改善箇所説明図

消火器ボックスステー

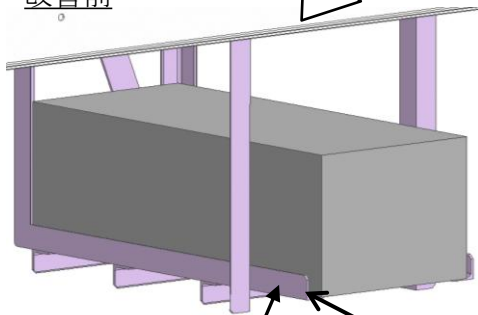
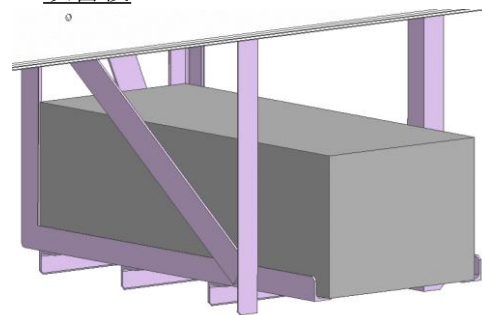
基準不適合発生箇所

吊り下げ式の消火器ボックスステーにおいて、設計検討が不十分なため、走行振動等で亀裂が発生することがある。そのため、そのままの状態で使用を続けると、亀裂が進展して破断し、最悪の場合、消火器ボックスが脱落し、他の交通を妨げるおそれがある。

全車両、対策品の消火器ボックスステーに交換する。
